INFO-TECH CITROËN Racing **DS3 R3 n°06-11**

Sujet : Vérification du corps de bloc HP 1C2964497A.

Diamètre $\phi 18,5$ mm à vérifier

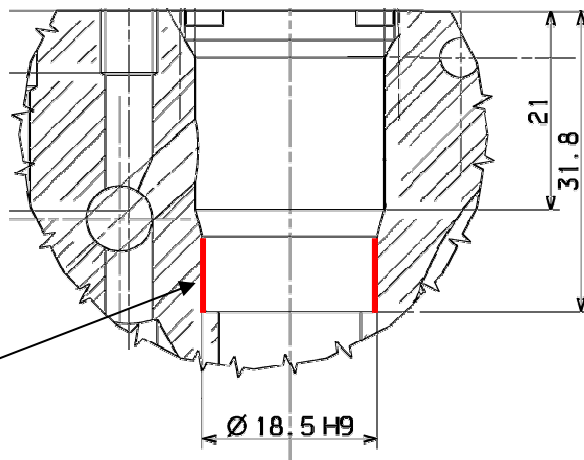
Afin de s'assurer de la conformité de votre corps de bloc HP, nous vous conseillons de vérifier le diamètre de l'alésage de 18,5mm présenté ci-dessous à l'aide d'un micromètre 3 touches, d'un tampon de diamètre 18,5mm minimum (« $\phi 18,5 H9$ » = $18,5^{+0,052}_{-0}$ mm) ou en essayant d'y insérer le corps du clapet anti-retour sans ses joints (ce dernier devant se positionner sans effort) :

Si le diamètre mesuré est inférieur à 18,5mm, ou s'il n'est pas possible de positionner correctement le corps du clapet anti-retour, merci de nous faire parvenir le bloc HP en question à l'adresse indiquée ci-dessous, accompagné de cette « Infotech n°06-11 » et un échange sera effectué par la Boutique Citroën Racing.
